Mitwirkung Verkehrsmassnahmen ZBB
Baustein 3b - 1. Bollwerk
Planbeilage 1 DIALOG Nordquartier
10.3.2019 uj / AG Verkehr

Mitwirkung Verkehrsmassnahmen ZBB
 Baustein 3b - 2. Schützenmatte
 Planbeilage 2 DIALOG Nordquartier
 10.3.2019 uj / AG Verkehr

Mitwirkung Verkehrsmassnahmen ZBB
 Baustein 3b - 3. Henkerbrännli
 Planbeilage 3 DIALOG Nordquartier
 10.3.2019 uj / AG Verkehr

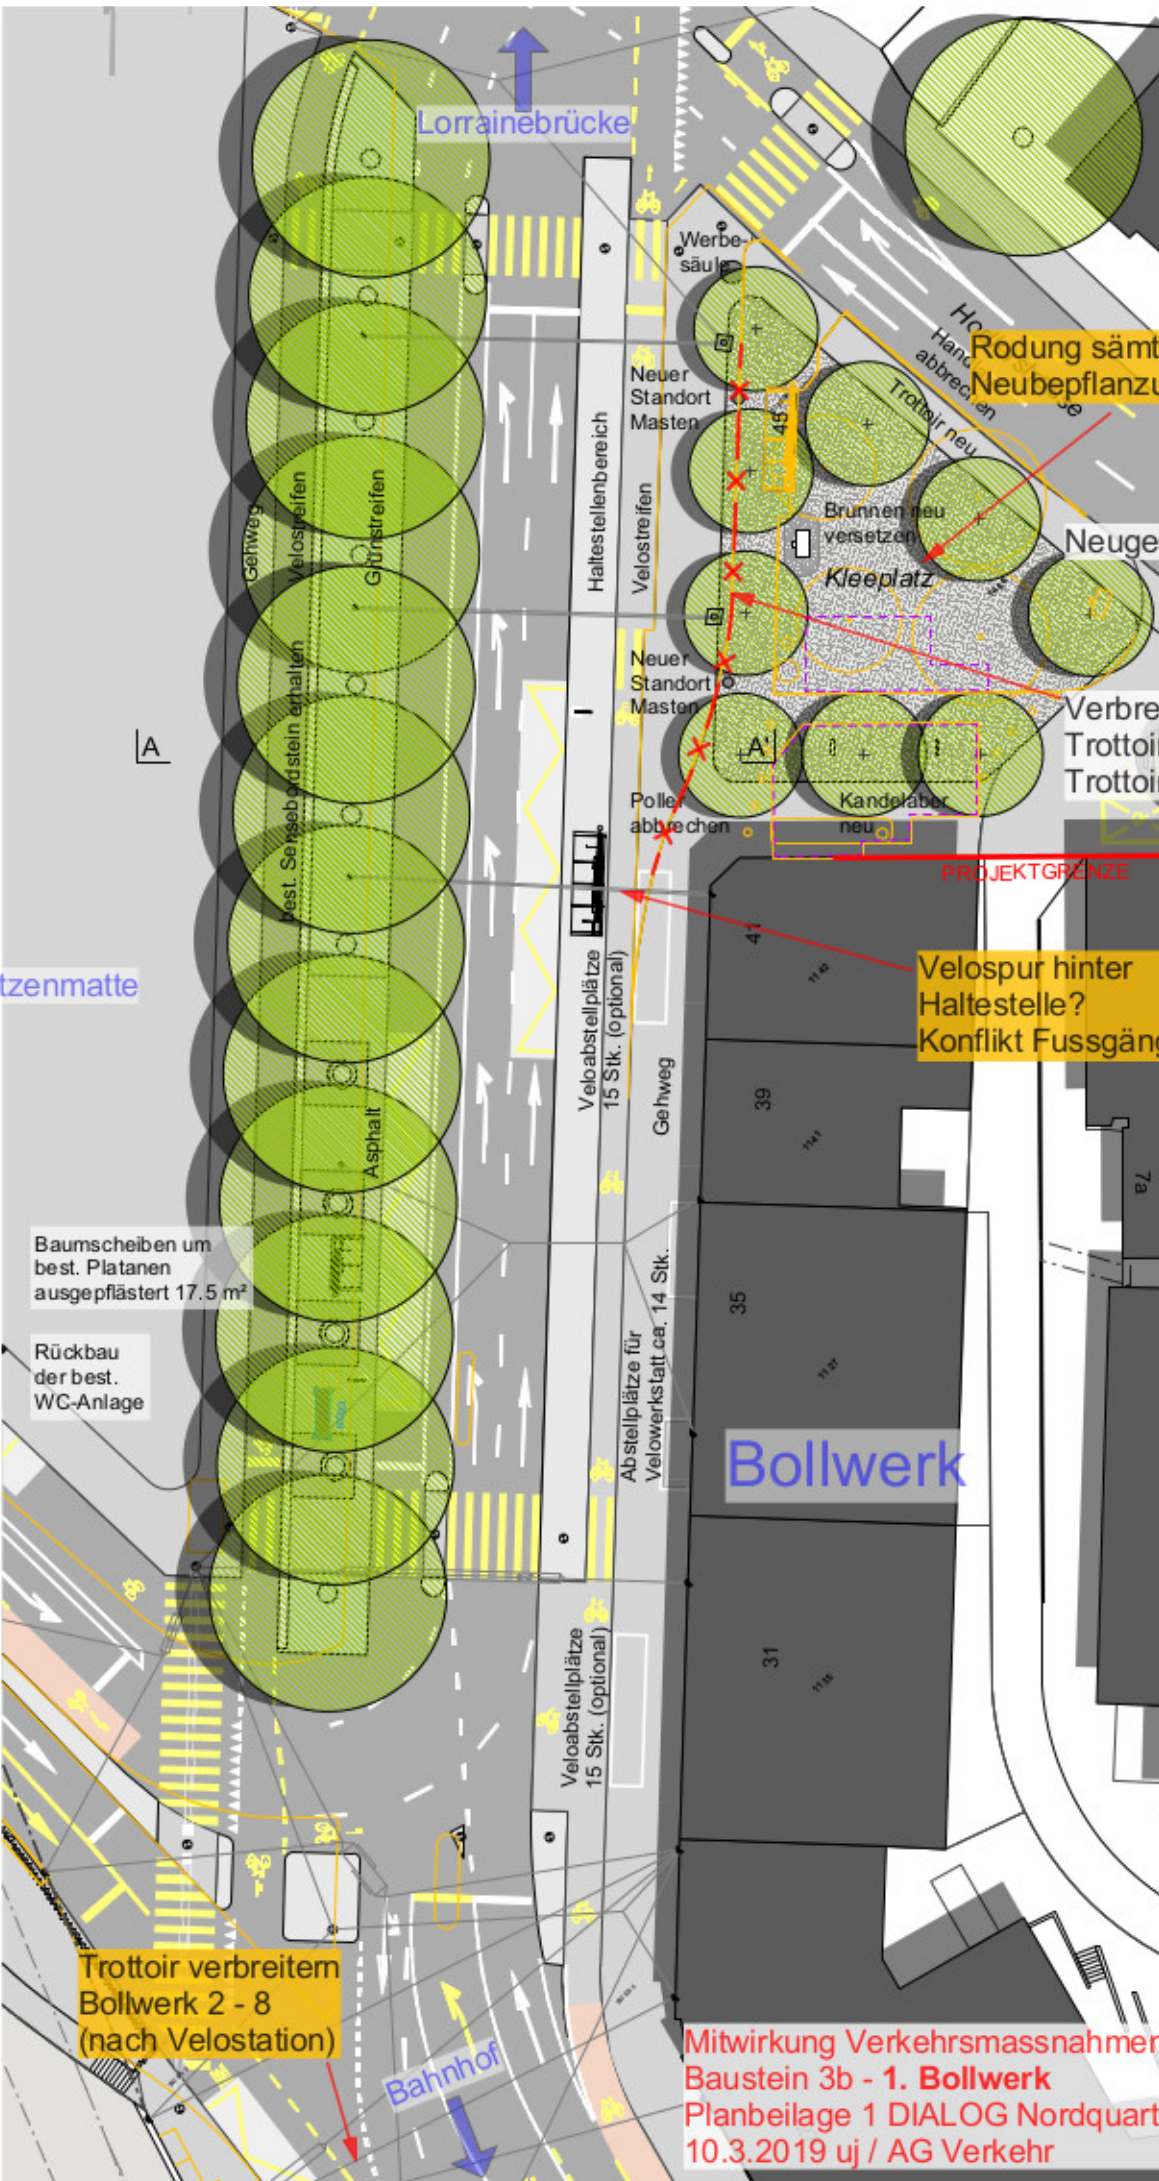
Rodung sämtlicher Bäume?
Neubepflanzung

Verbreiterung
Trottoir, alte
Trottoirkante

Velospur hinter
Haltestelle?
Konflikt Fussgänger

Baumscheiben um
best. Platanen
ausgepflästert 17.5 m²

Rückbau
der best.
WC-Anlage

Trottoir verbreitern
Bollwerk 2 - 8
(nach Velostation)
